REF: Expediente No. **13 135.188**– solicitud de patente de invención a favor de **YAMAHA HATSUDOKI KABUSHIKI KAISHA**. Título: **UNIDAD DE BOMBA DE COMBUSTIBLE Y VEHÍCULO.**

RESPUESTA A EXAMEN DE FONDO

Figura 1. Figura 3 de la solicitud.

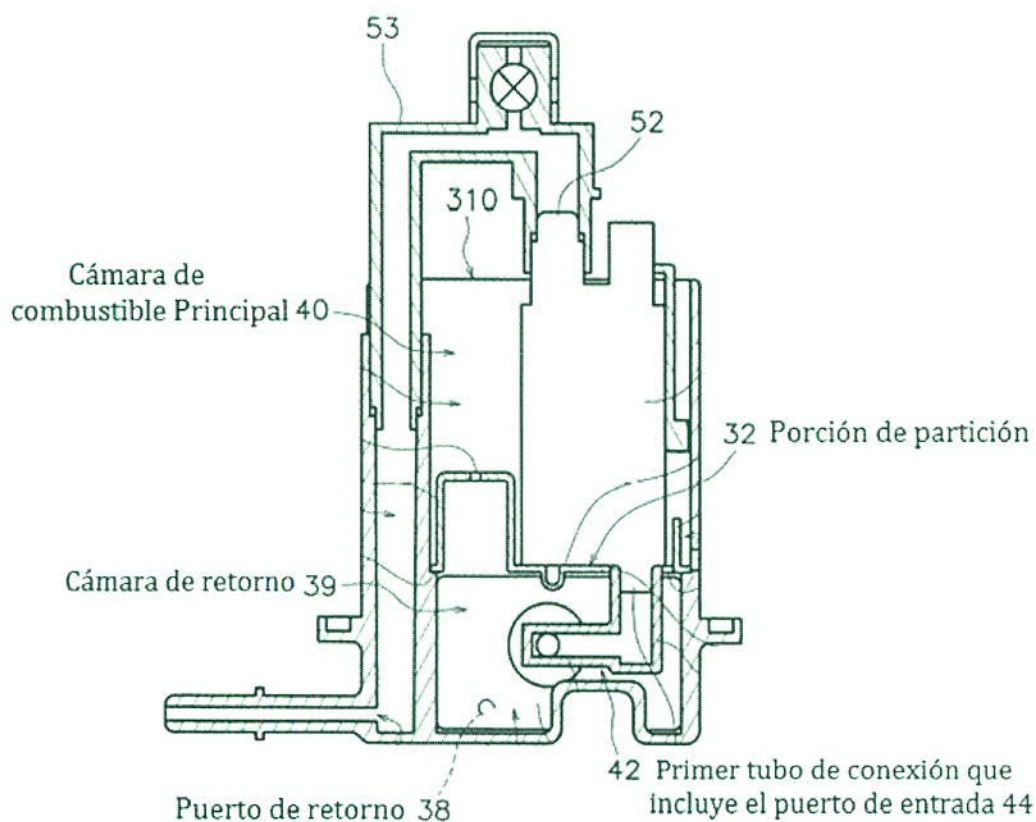
Adicionalmente, en la presente invención, tanto el puerto de entrada (44), como el puerto de retorno (38) están localizados dentro de la cámara de retorno (39), separada de la cámara de combustible principal (40) mediante la porción de partición (32).

Figura 2. Figura 3 del documento D1.

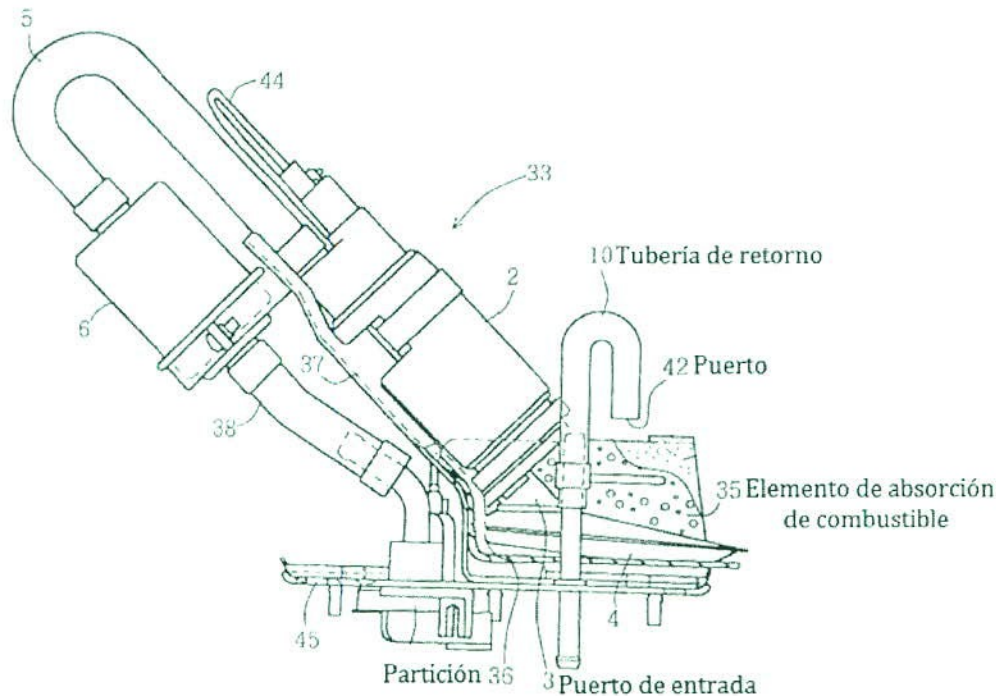
Por el contrario, en el tanque de acuerdo con el documento D1, el puerto de entrada (3) está localizado en un espacio dividido por un elemento de absorción de combustible (35) y la partición (36) y el puerto (42) de la tubería de retorno (10) se localiza en la cámara de combustible principal.

Lo anterior se puede evidenciar en la Figura 3 de la anterioridad:

Por lo tanto, el documento D1 también falla en divulgar “un puerto de entrada dispuesto dentro de la cámara de combustible de retorno”, ya que en el documento D1 dicho puerto de la tubería de retorno está dispuesto en la cámara principal del tanque de combustible.
